# 「もんじゅ」廃止措置計画の変更内容 (模擬燃料体の部分装荷)

2019年10月17日

日本原子力研究開発機構 (JAEA)

## ○前回（第24回）監視チーム会合におけるコメントについて回答

図 部分装荷時の3次元群振動解析結果による跳び上がり量

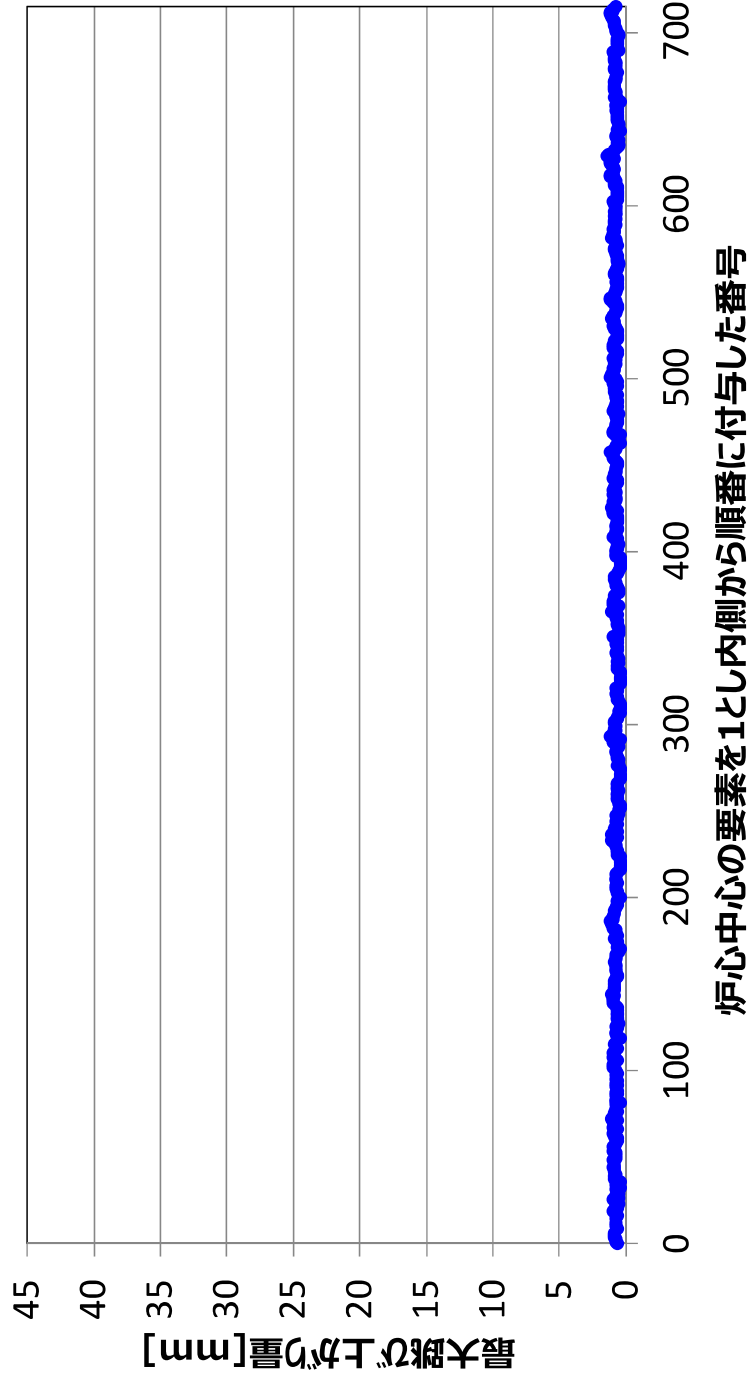
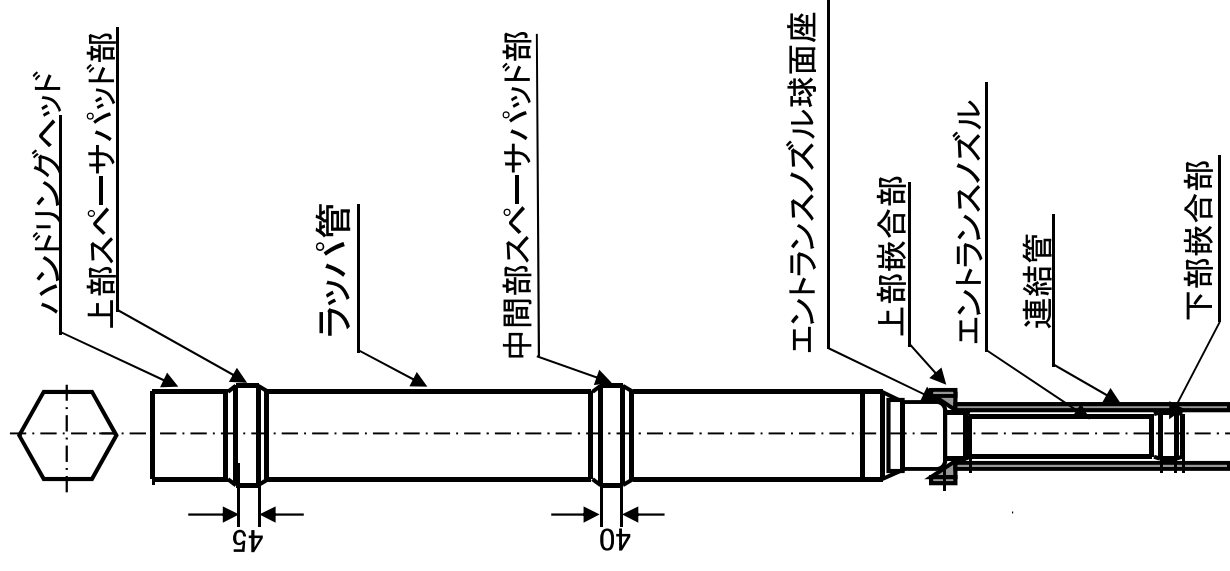
2 地震時の構造健全性について、軽水炉の基準地震動を参考に加速度応答が同等レベルとなるように策定した地震動による評価結果も追加して説明すること

部分装荷時の跳び上がり量

- 軽水炉の基準地震動を参考に加速度応答が同等レベルとなるように策定した地震動を適用した場合の、3次元炉心群振動解析評価手法から得られる部分装荷における最大跳び上がり量は、中性子しゃへい体領域までを含む全炉心において2mmを超えず、耐震バックチェック時に設定した評価基準値45mmを下回る。

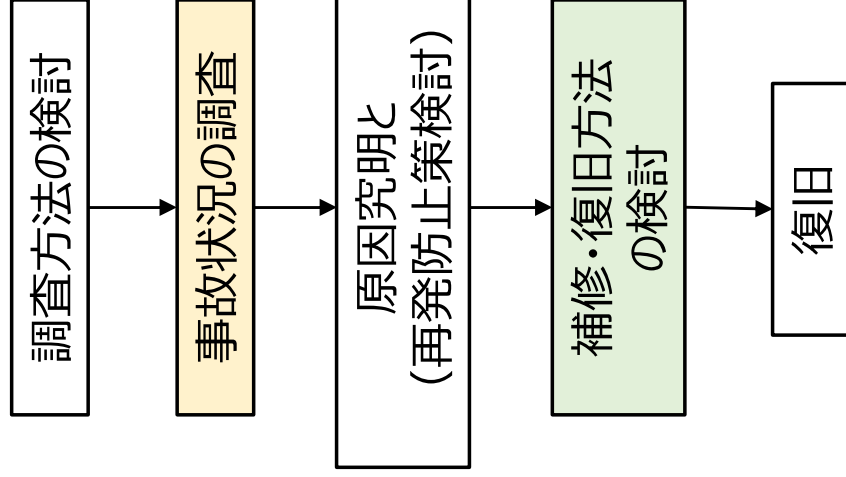
3 想定を超える事態（燃料体の取出しができない事態）に至ったとしても、燃料の取出しが可能であることについて説明すること

▶ 想定を超える事態の発生においても、今までの知見を活用し、燃料の取出しは可能

- ・ Na 液面を下げ、炉上部の検査孔から、監視装置、回収装置、回収装置の設置を行い回収を実施
- ・ 回収方法については、炉内の状況を鑑み、長期停止に至る事象への対応や炉内機器の回収で用いた方法を組み合わせることで最善策を選定

図 部分装荷時の3次元群振動解析結果による跳び上がり量

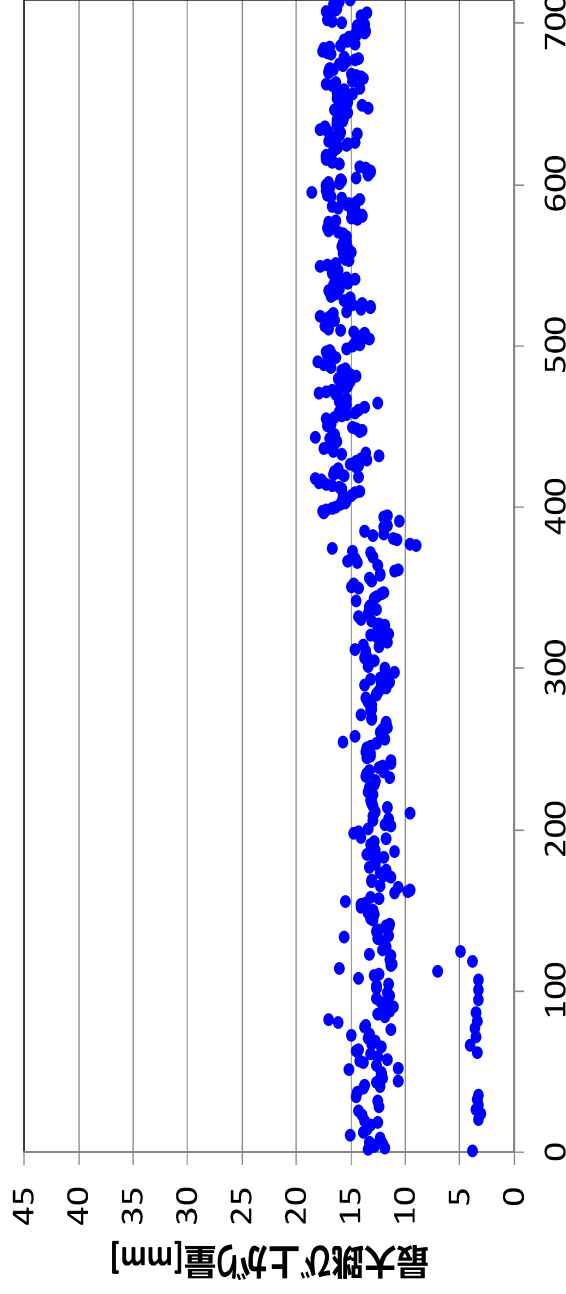
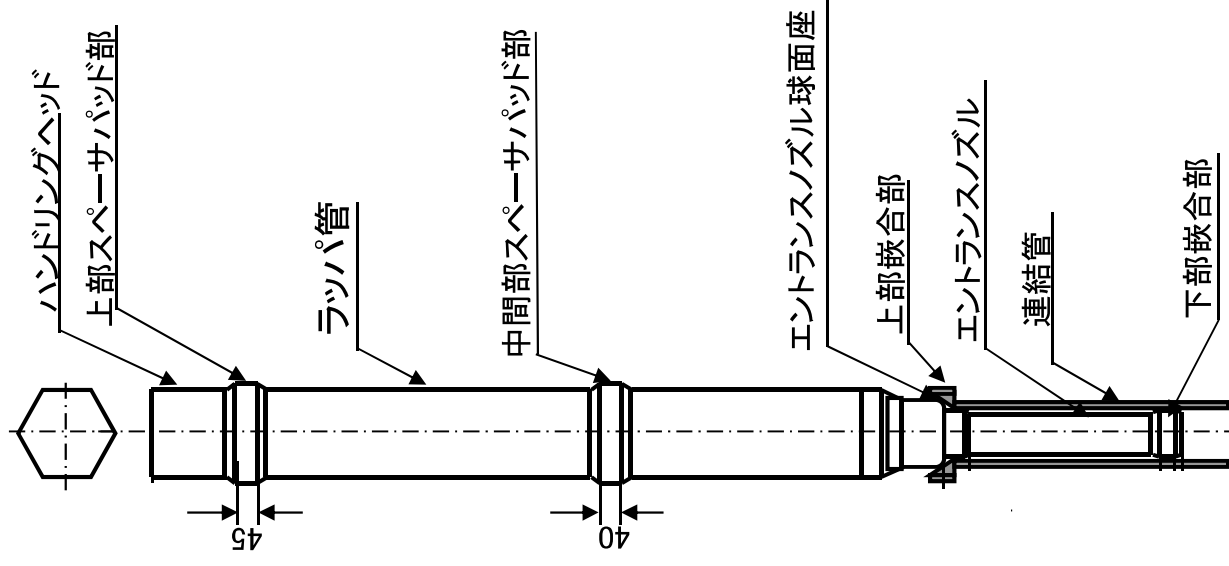
- 廃止措置段階にて模擬燃料体を部分装荷とした場合、燃料体、模擬燃料体の地震時における挙動が変化し、炉心体系の幾何学的形状維持に影響が想定される

- 3次元炉心群振動解析評価手法から得られる、部分装荷における最大跳び上がり量は、中性子しゃへい体領域までを含む全炉心において20mmを超えないため影響はない
